Index	Datum	Art der Änderung	Bearbeiter	Unterschr.
Vorhaben			-ERWEITERUNG HORT BRIESEN- NEUBAU HORTGEBÄUDE FRANKFURTER STR. 74 15518 BRIESEN (MARK)	
Teilvorhaben			BAUTECHNISCHE PLANUNG	
Bauherr			GEMEINDE BRIESEN BAHNHOFSTR. 3-4 15518 BRIESEN (MARK)	
Bearbeiter			H.Töpfer	
Planinhalt			OBJEKTBEZOGENER FREIANLAGEN-LAGEPLAN	
Datum			08 / 2023	
Blatt - Nr.			01.2

Vorhaben	-ERWEITERUNG HORT BRIESEN- NEUBAU HORTGEBÄUDE FRANKFURTER STR. 74 15518 BRIESEN (MARK)			 INGENIEURBÜRO JÜRGEN SCHÜTTE GMBH	
Teilvorhaben	BAUTECHNISCHE PLANUNG				
Bauherr	GEMEINDE BRIESEN BAHNHOFSTR. 3-4 15518 BRIESEN (MARK)			Genehmigungsplanung Projektnummer Z3/012	
				Maßstab 1:100	Freigabevermerk
Bearbeiter H.Töpfer	Planinhalt ERDGESCHOSS			Datum 08 / 2023	Blatt - Nr. 02a

DETAIL-VERMASSUNG BEH.WC
BEWEGUNGSFLÄCHEN NACH DIN 18040-1

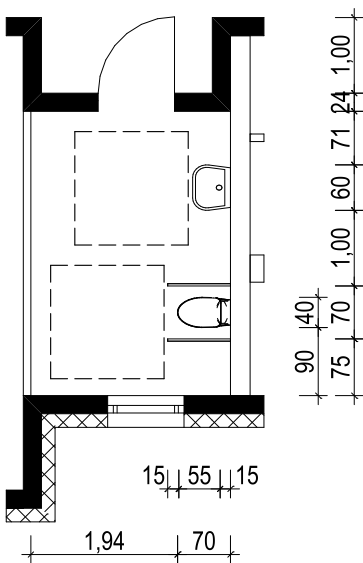
a	06.11.23	Vermessung Zwischenbau, Geländehöhen, Bewegungsfläche (Rollstuhl) Beh. WC		
Index	Datum	Art der Änderung	Bearbeiter	Unterschr.

SCHNITT A-A

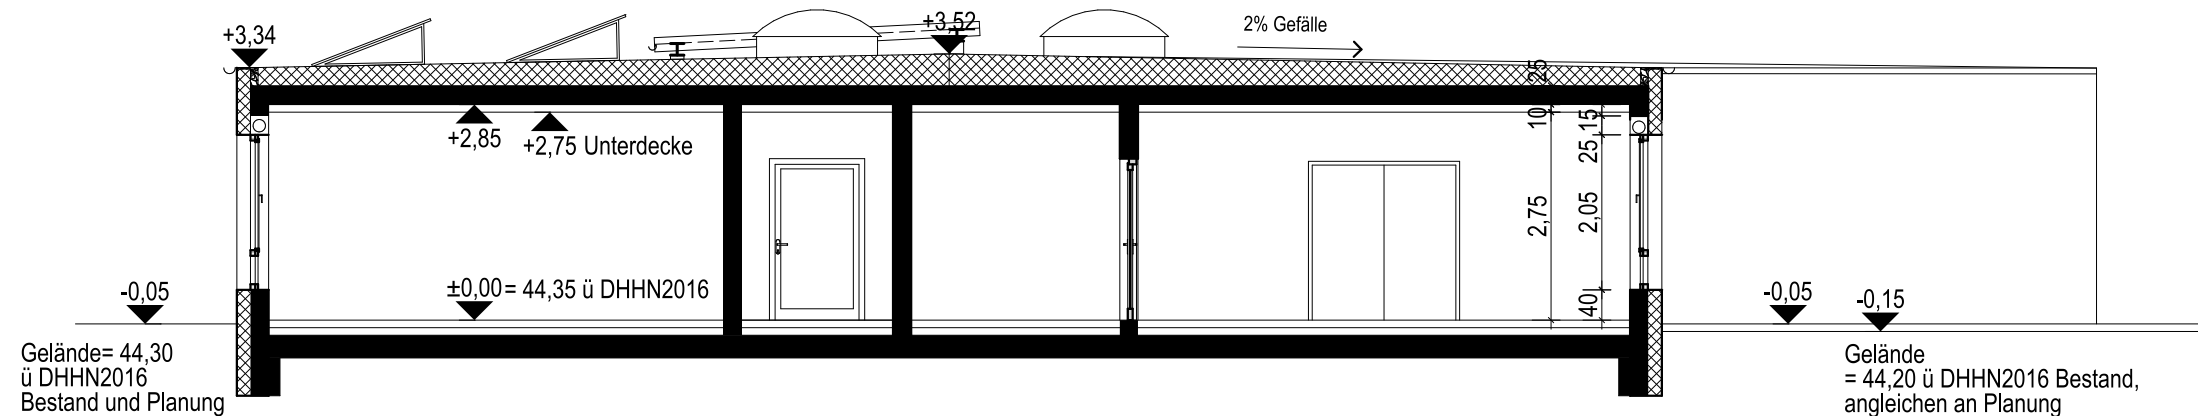
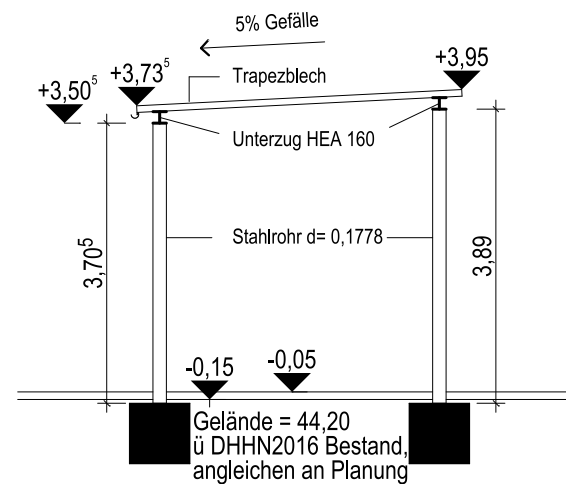
a	06.11.23	Photovoltaik - Anlage, Bestandsgeländehöhen, Schnitt Verbinder		
Index	Datum	Art der Änderung	Bearbeiter	Unterschr.
Vorhaben		-ERWEITERUNG HORT BRIESEN- NEUBAU HORTGEBÄUDE FRANKFURTER STR. 74 15518 BRIESEN (MARK)		 INGENIEURBÜRO JÜRGEN SCHÜTTE GMBH
Teilvorhaben		BAUTECHNISCHE PLANUNG		
Bauherr		GEMEINDE BRIESEN BAHNHOFSTR. 3-4 15518 BRIESEN (MARK)		Genehmigungsplanung Projektnummer 23/012
		Maßstab 1:100	Freigabevermerk	
Bearbeiter H.Töpfer		Planinhalt SCHNITT A-A / B-B	Datum 08 / 2023	Blatt - Nr. 04a

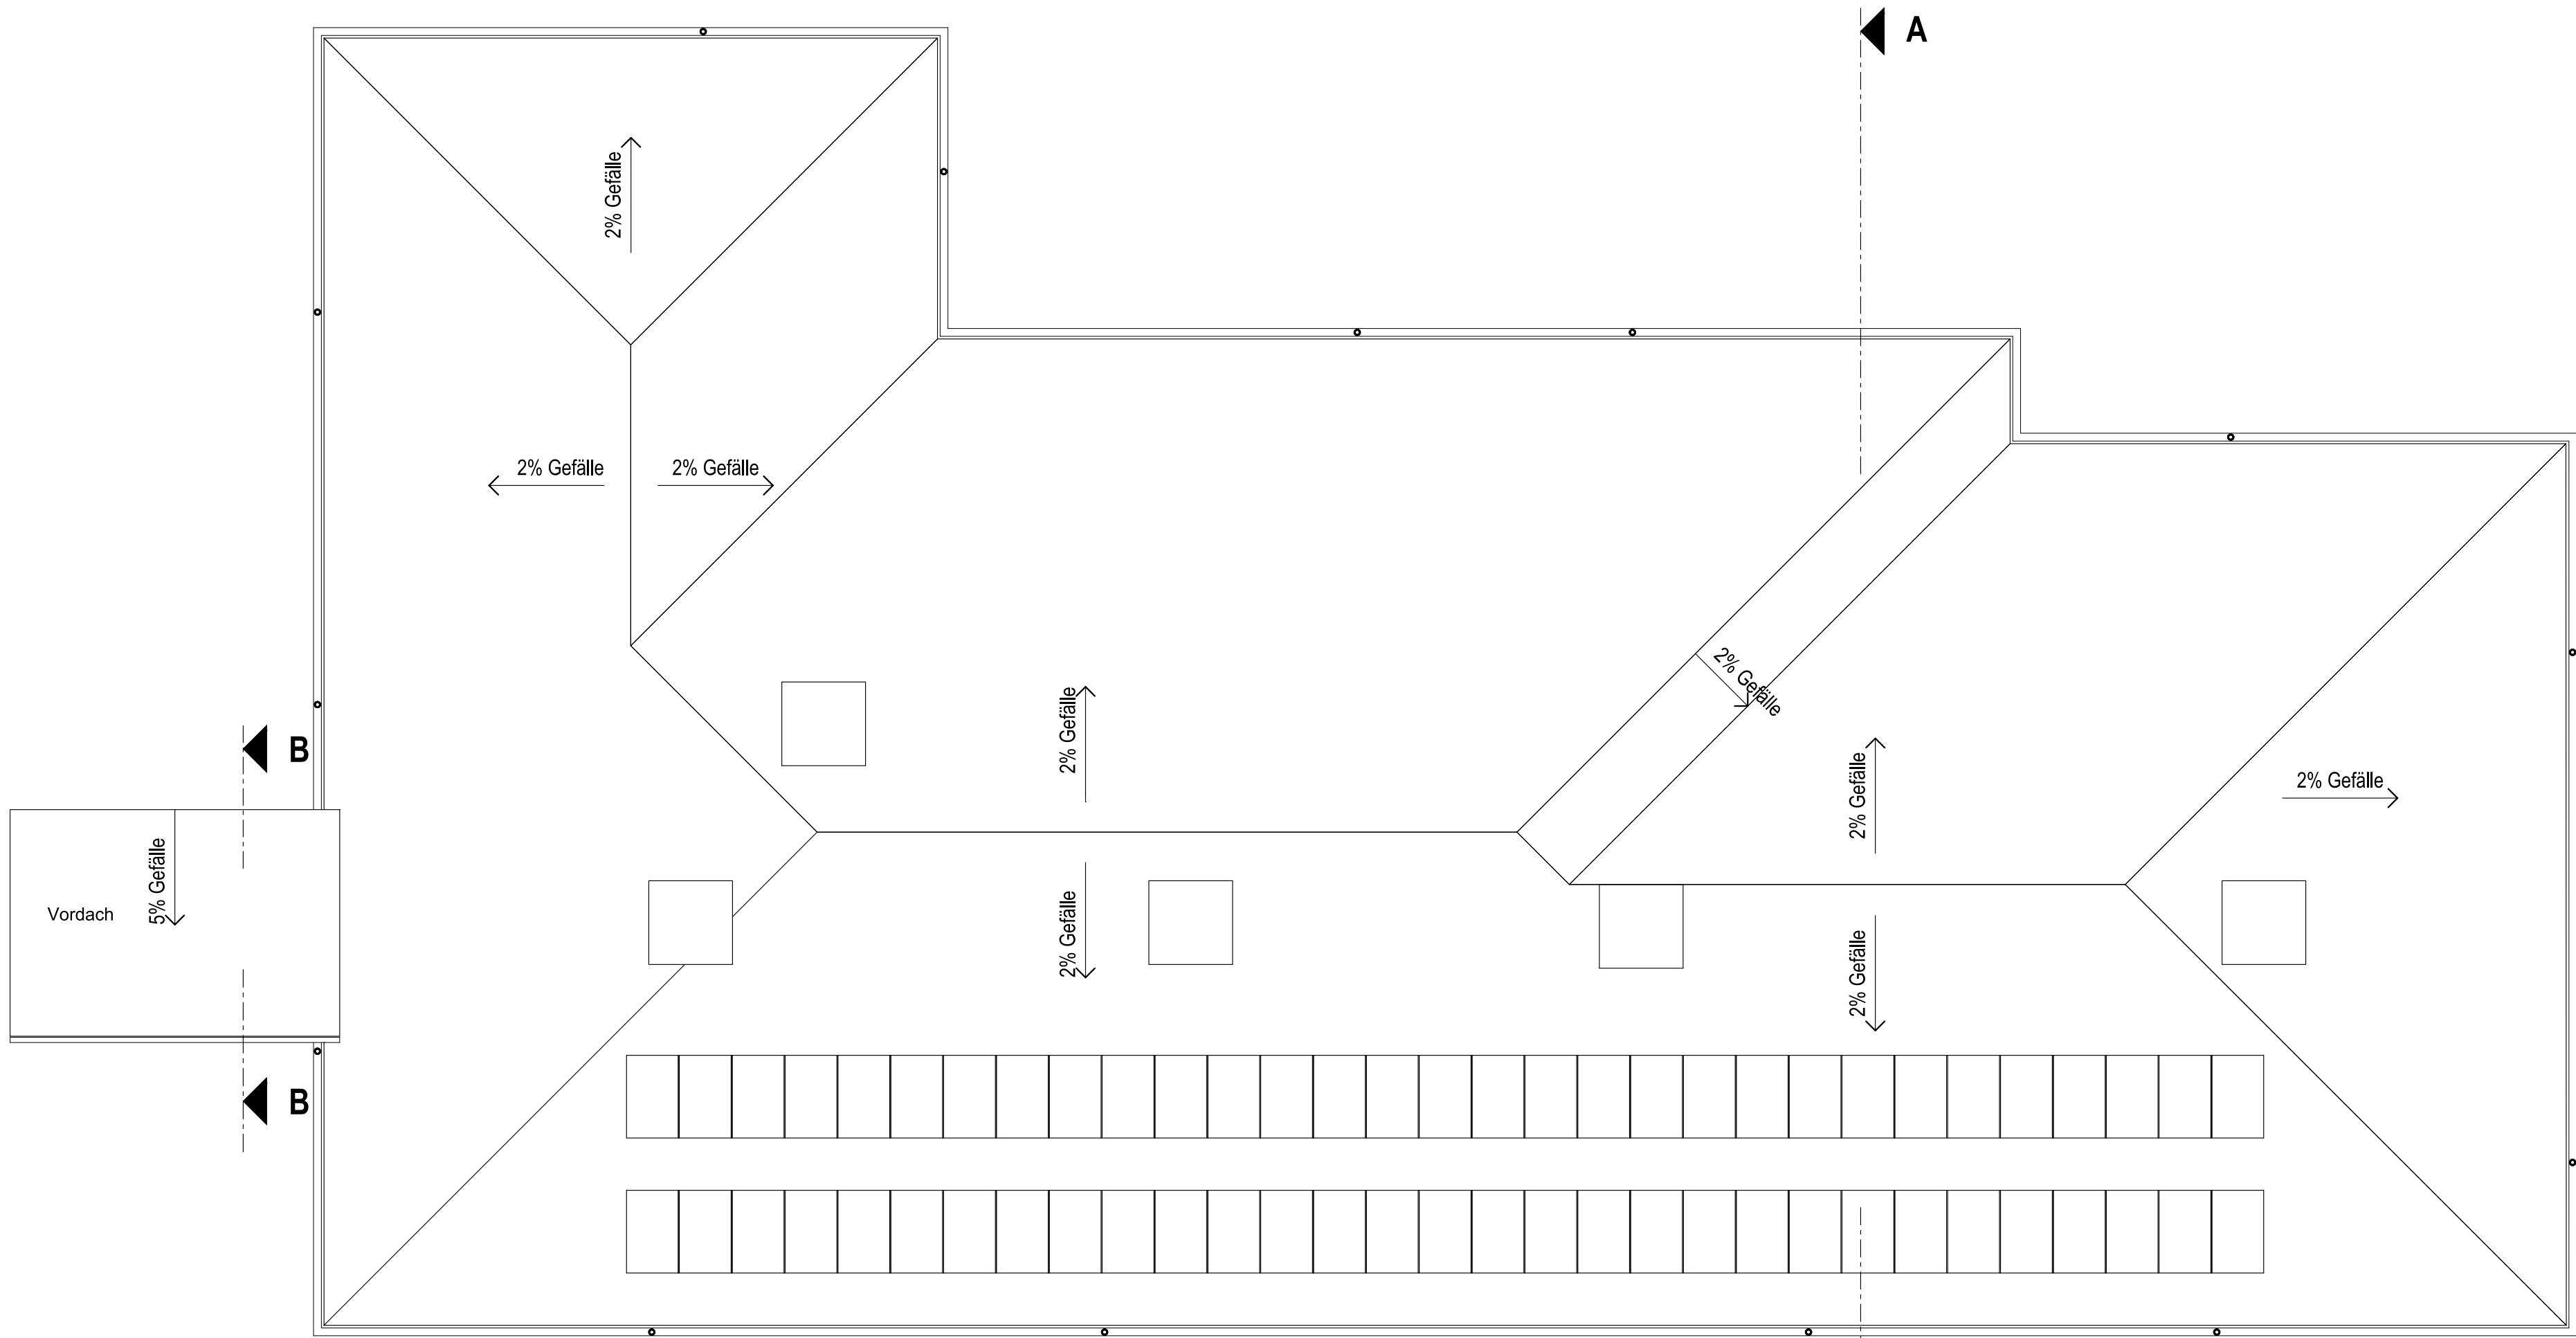
a	06.11.23	Gefälle Vordach, Anordnung Photovoltaik - Anlage, Regenrohr/Dachrinnen		
Index	Datum	Art der Änderung		Bearbeiter Unterschr.

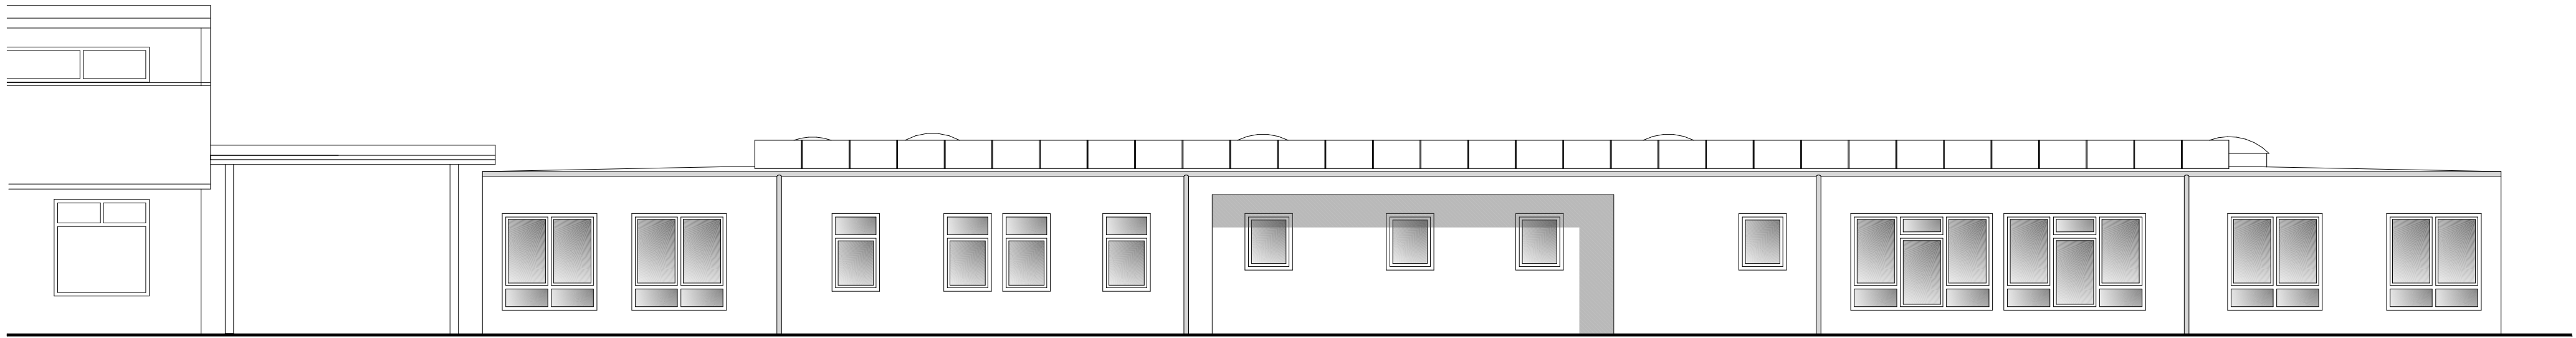
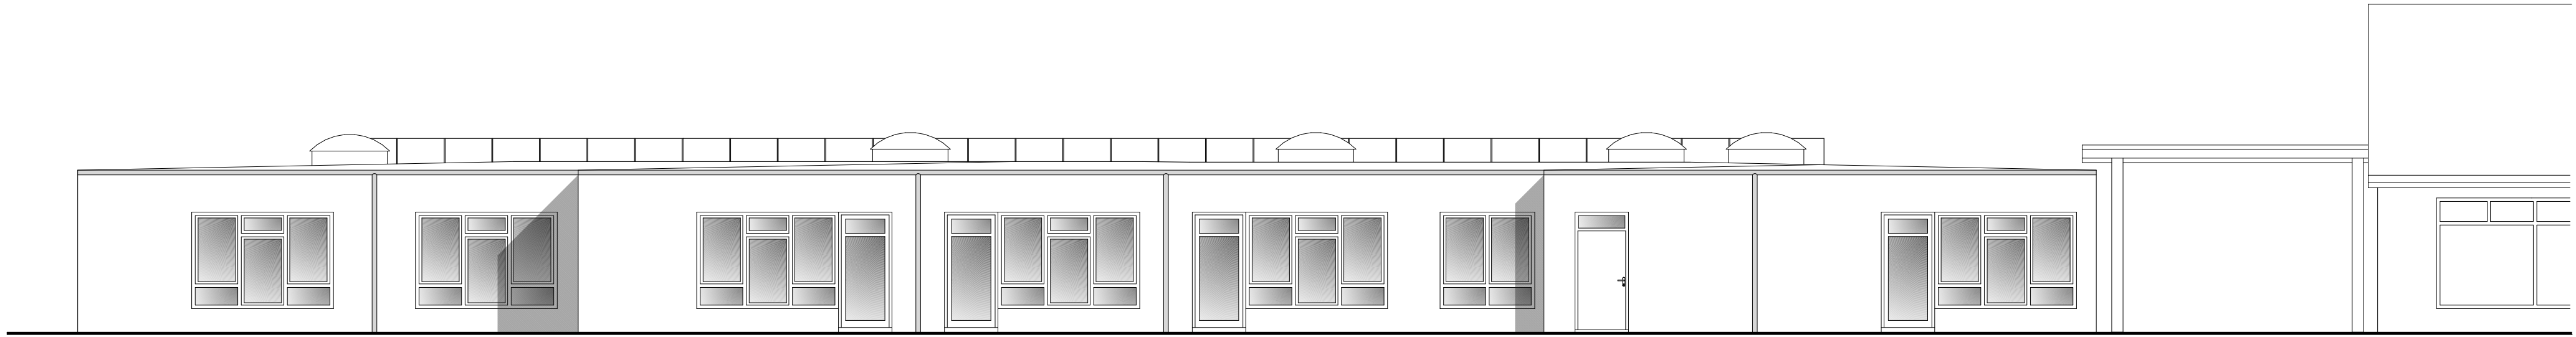
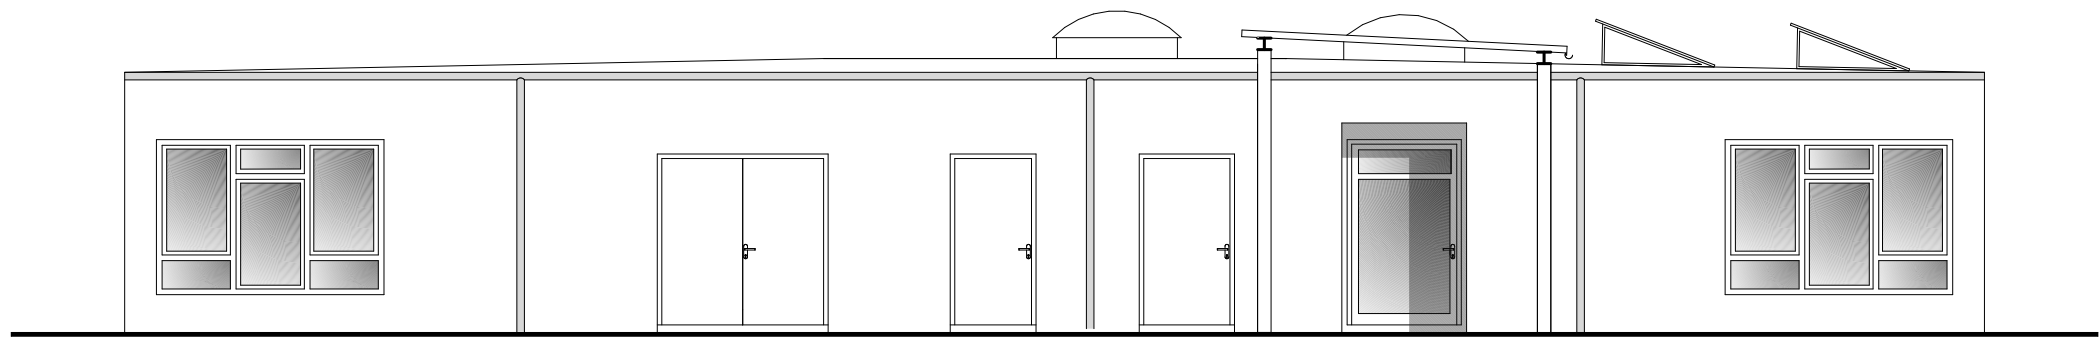
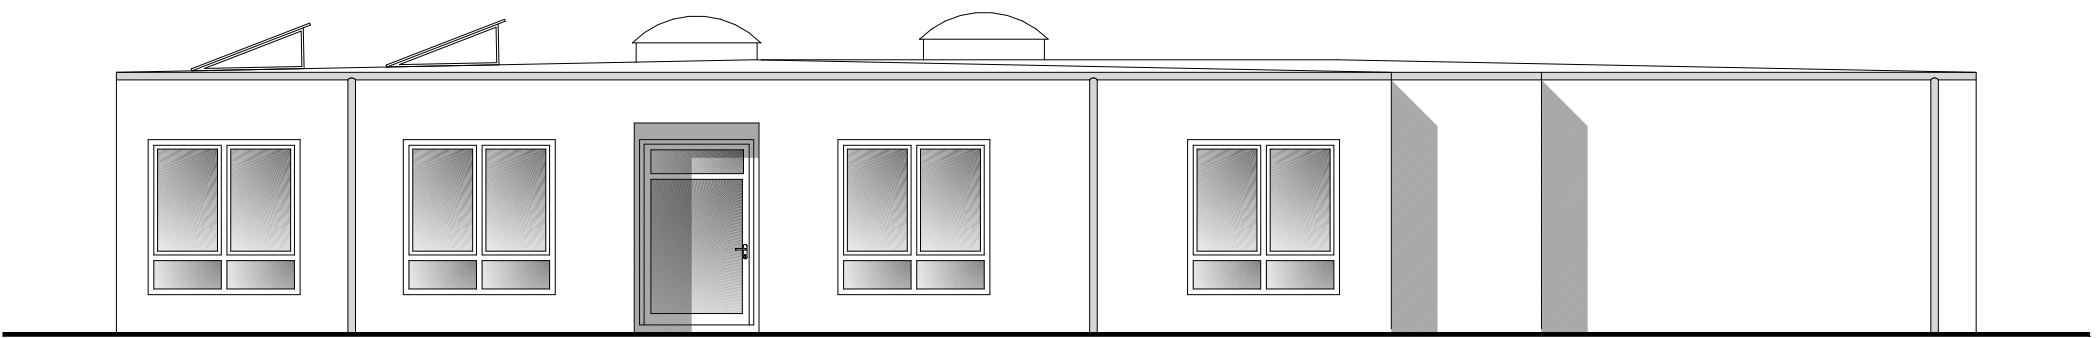
a	06.11.23	Photovoltaik Elemente		
Index	Datum	Art der Änderung		Bearbeiter Unterschr.
Vorhaben		INGENIEURBÜRO JÜRGEN SCHÜTTE GMBH		
Teilvorhaben				
Bauherr		Genehmigungsplanung Projektnummer 23/012		
Bearbeiter		Maßstab 1:100		Freigabevermerk
H.Töpfer		Datum 08 / 2023		Blatt - Nr. 05a
